# Enc: Esclarecimento: CP nº 001/2023-SIC/GO. Mercado Goiano Santo Antônio do Descoberto

**Ref.: CP nº 001/2023-SIC/GO. Mercado Goiano Santo Antônio do Descoberto**

**ESTACAS COM 10m DE PROFUNDIDADE**

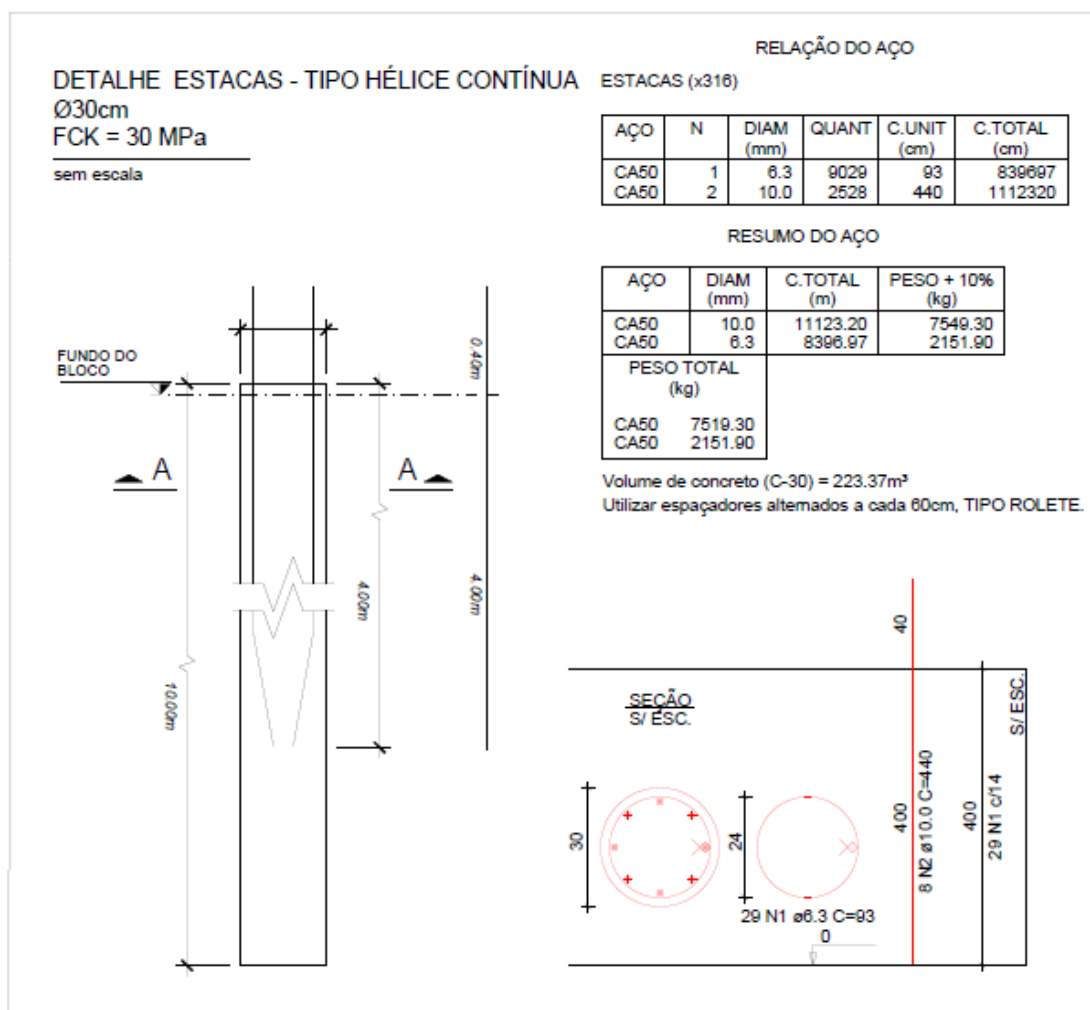
Ocorre que na Prancha nº 01/19 R01 - Estrutura de concreto - fundações.pdf, do AN2-7.3PB-PROJ EDIF-FUND EDIF, indica que a fundação para as estacas com 10m, a maioria, deve ser **ESTACA HÉLICE CONTÍNUA Ø30cm**.

**Perguntamos: Qual o tipo de estaca deverá ser considerada na planilha orçamentária, Escavada ou Hélice Contínua?** Caso deva ser considerado a estaca hélice contínua, que tem seu valor superior à estaca escavada, poderemos alterar este item da planilha, ou a SIC fará a correção e nos encaminhará a revisão da planilha?

Com relação ao questionamento número 1, deve-se considerar o que está na planilha orçamentária, ou seja, estaca escavada. No projeto consta a informação de estacas escavadas e em sua maioria as estacas hélice contínua. O Laércio foi quem elaborou este orçamento, e considerou todas as fundações do tipo estaca escavada. De acordo com o laudo de sondagem, essa escavação pode ser do tipo estaca escavada, porque em apenas um dos cinco furos foi observado água com 17 metros de profundidade. As estacas do projeto são com 5, 6 e 10 metros de profundidade. Em 4 furos a escavação foi considerada como impenetrável entre as cotas 9,08 e 13,06 metros. No furo com água a escavação foi considerada como impenetrável com 19,45 metros.
